**Nuovo elettrodotto in cavo interrato a 220 kV
"SOMPLAGO (Italia) – WÜRMLACH (Austria)"
(Merchant Line)**

**PROCEDURA DI VALUTAZIONE DELL' IMPATTO
AMBIENTALE**

**Integrazioni al SIA - Risposte alle osservazioni del
pubblico**

REV	DESCRIZIONE - DESCRIPTION	EMESSO-ISSUED	APPROV.	DATE	SIGLA - TAG 024.18.02.R.10	LINGUA-LANG.	PAG. / TOT. 1 / 68
0	Prima emissione	3E/LINEA	AAE	Mag. 20

Figura 3.2-1 Andamento dell’induzione magnetica con schermatura multistrato (o doppia)

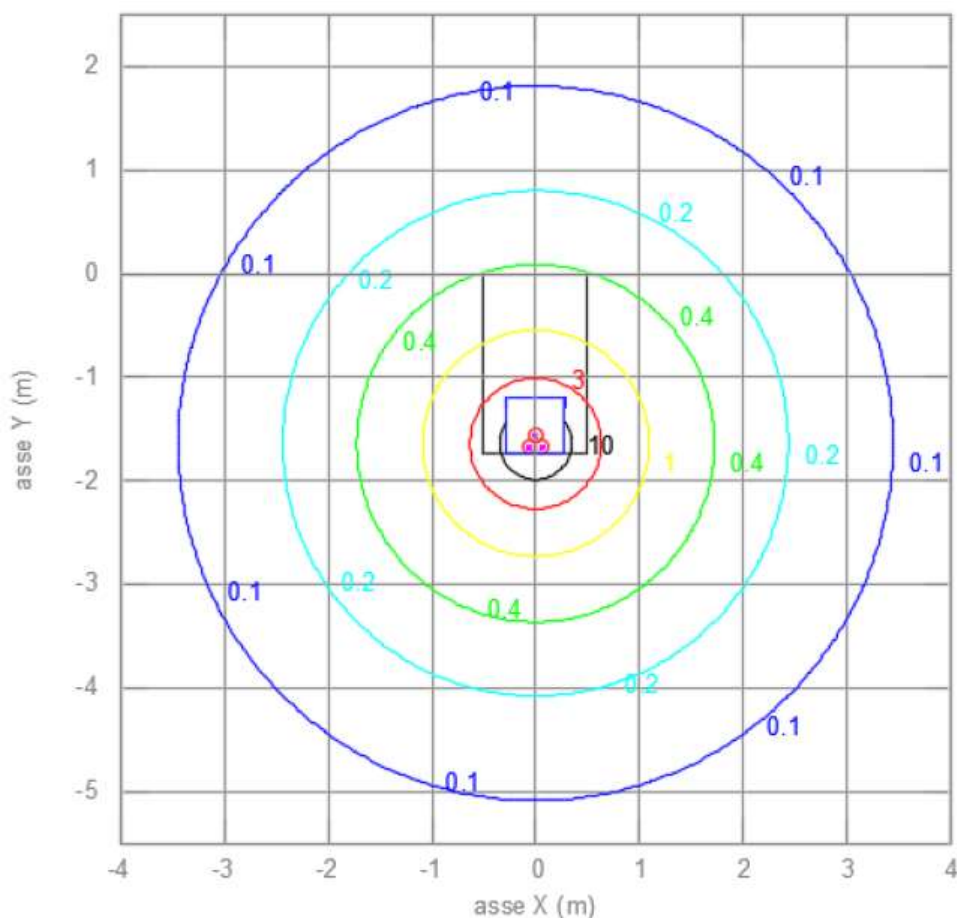
Il fattore di schermatura considerato per le schermature multistrato non era stato indicato nella documentazione progettuale in quanto maggiore di quello relativo alla schermatura singola che già è cautelativo rispetto ai requisiti normativi.

In accordo alla richiesta, si riporta nella figura seguente il grafico del luogo dei punti avente lo stesso valore di induzione magnetica calcolato da un primario fornitore di canaline schermanti per la tipologia di schermatura multistrato o “doppia” e con riferimento allo schema realizzativo ed ai parametri elettrici relativi al nostro progetto:

Come si può osservare il limite di legge è già ottenuto ad una distanza di 65cm dall’asse del cavidotto, mentre già a 2m si registrano valori di un ordine di grandezza inferiori.

Figura 3.3-1 – Recettore in prossimità del terrapieno di Paluzza, inquadramento su CTR

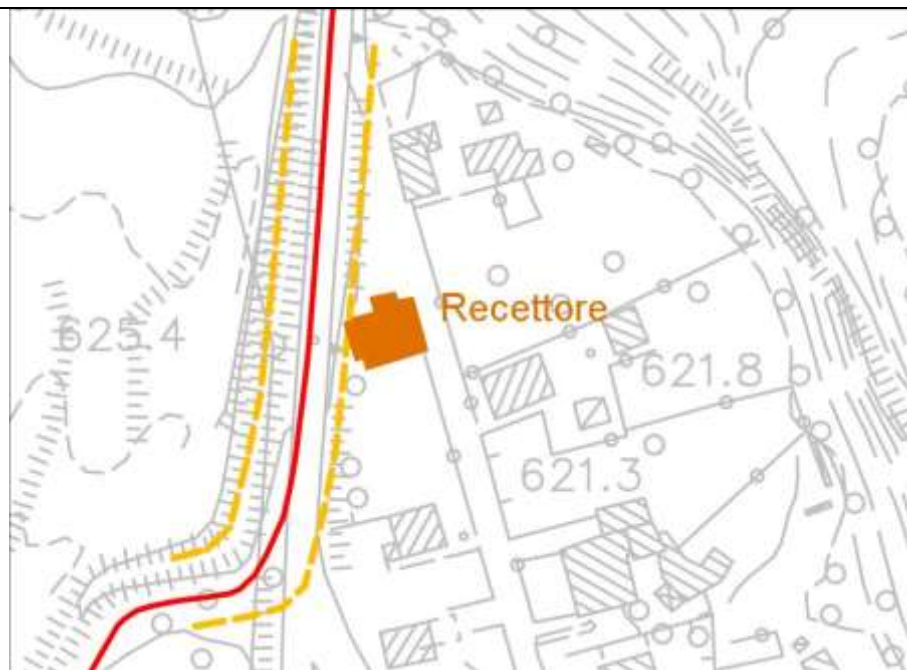
Come richiesto, si riportano di seguito le schede di valutazione aggiuntive specifiche del campo di induzione magnetica in corrispondenza del terrapieno di Paluzza e di Cadunea, con riferimento ai recettori sensibili più prossimi, considerando la distanza effettiva degli stessi dal cavidotto, l’altezza di posa del cavo e l’altezza delle abitazioni prospicienti.

Comune di Paluzza – Recettore in prossimità di Via Divisione Julia

Distanza dalla linea: 7.36m NEL PUNTO PIÙ VICINO AL RECETTORE

VALORE DI B EFF. AL SUOLO: 0.037 μ T

VALORE DI B EFF. AD UN METRO DAL SUOLO: 0.033 μ T

Figura 3.4-1 Recettore situato in zona centrale a biomassa, rif. Pag. 16/23 rel. tec. n. 120/2019

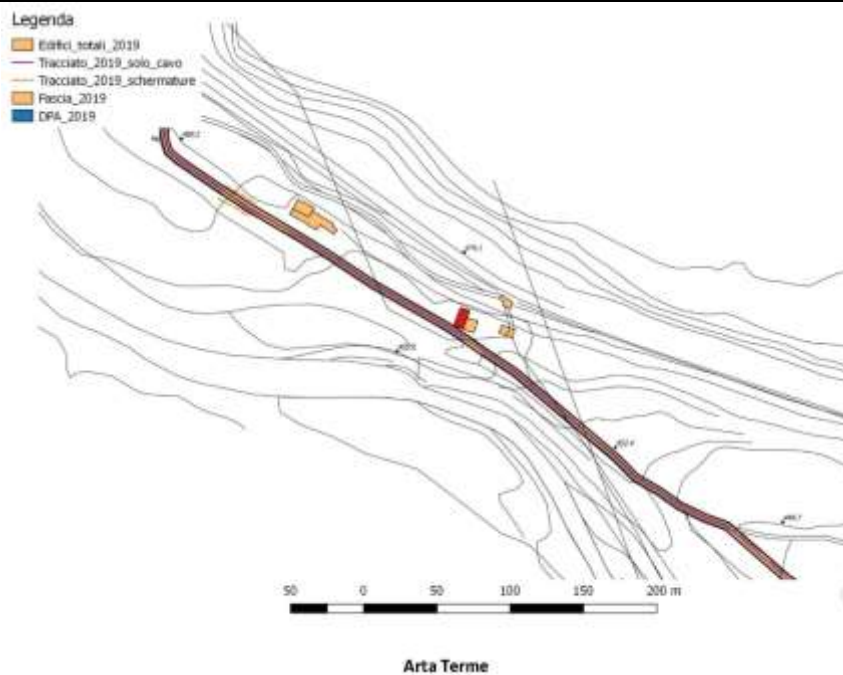
Nell'allegato 5 della relazione tecnica n. 120/2019 redatta da ARPA FVG (allegata al relativo parere) ed avente come oggetto il "Calcolo delle distanze di prima approssimazione (DPA) e delle fasce di rispetto della linea elettrica Somplago – Würmlach in progetto" sono indicate alcune criticità sia per l'intersezione della fascia di rispetto del cavo con pertinenze esterne degli edifici ed edifici stessi (in rosso)" che per quella di alcune buche giunti con pertinenze esterne di edifici.

3.4.1 Comune di Arta Terme – Recettore situato in zona centrale a biomassa

Distanza dalla linea: 5.8m

VALORE DI B EFF. NEL PUNTO PIÙ VICINO AL RECETTORE: 0.644 μ T

VALORE DI B EFF. AD UN METRO DAL SUOLO: 0.577 μ T

Figura 3.5-1 Posa con struttura indipendente

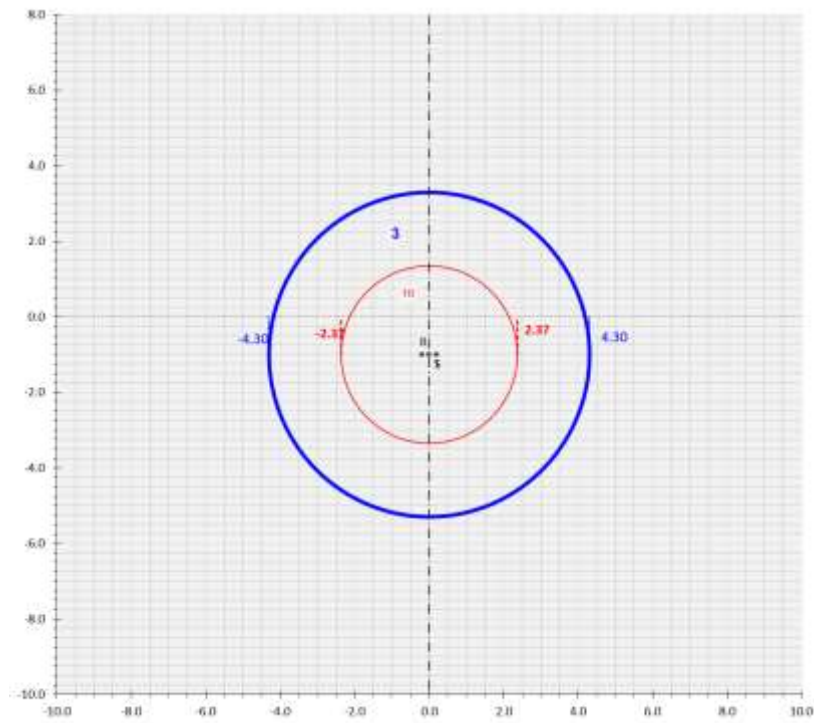
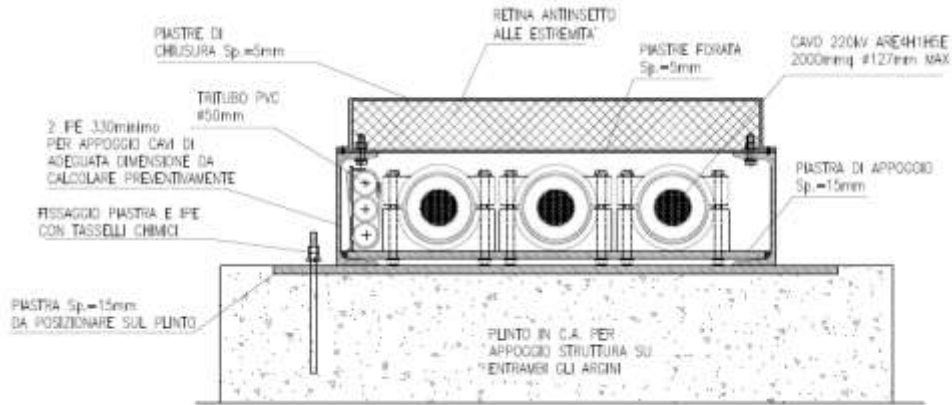
Con riferimento alle modalità di posa descritte al Cap. 3 del doc. 024.18.01.R01 - Relazione tecnico illustrativa, si chiarisce che il cavo è posato con configurazione a trifoglio chiuso ad eccezione dei tratti in cui si prevedono attraversamenti stradali, ove i cavi saranno installati in tubiera ed in corrispondenza delle buche giunti. La configurazione a trifoglio chiuso è applicata anche nei tratti dove è prevista l'installazione di una canaletta ferromagnetica per il contenimento dei valori di campo magnetico. Si faccia riferimento ai doc. 024.18.01.W13, 024.18.01.W14 e 024.18.01.W15 per i dettagli delle sezioni di posa previste.

Come richiesto, si riporta di seguito la stima del campo di induzione magnetica previsto per le sezioni di posa diverse da quelle a trifoglio (in assenza di schermatura).

Come si può osservare da Figura 3.5-1 il valore di 3 μ Tesla si ottiene ad una distanza di 4,30 m dal conduttore centrale.
